改善箇所説明図①

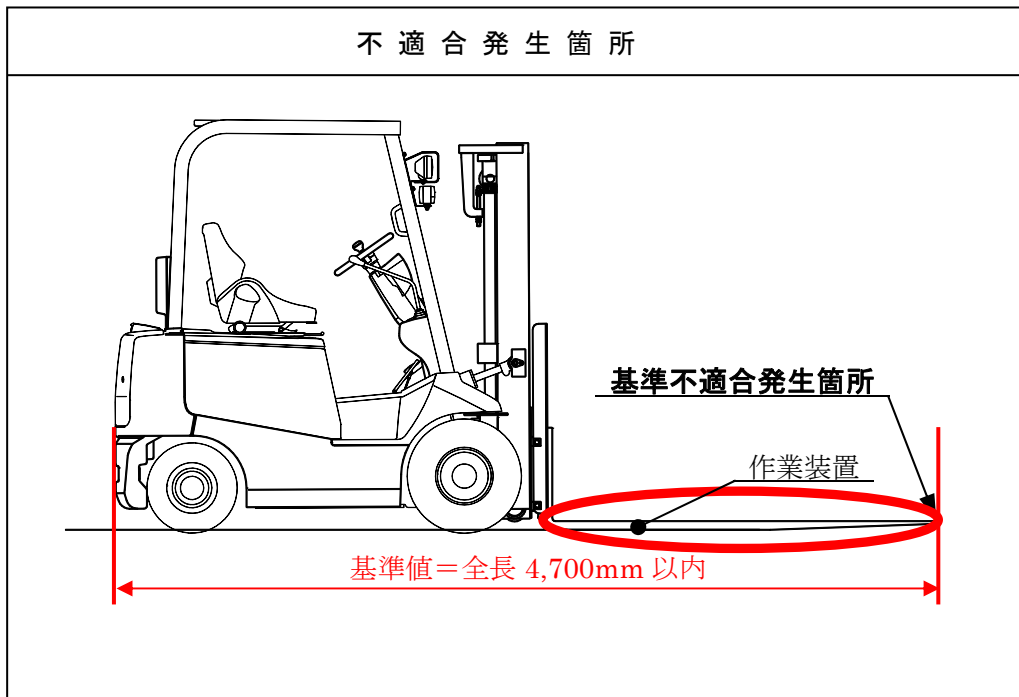
基準不適合発生箇所

フォークリフトにおいて、受注時の作業装置（フォーク等）の仕様組み合わせに伴う法規適合確認が不十分なため、全長が小型特殊自動車の範囲を超え、保安基準に適合しないおそれがある。

改善の内容

全車両、小型特殊自動車の長さ要件を満足する作業装置（フォーク等）と交換する。

識別：改善実施済車には、車体前面フロントカバー上隅の運転者席側にNo.4667 のステッカーを貼付ける。
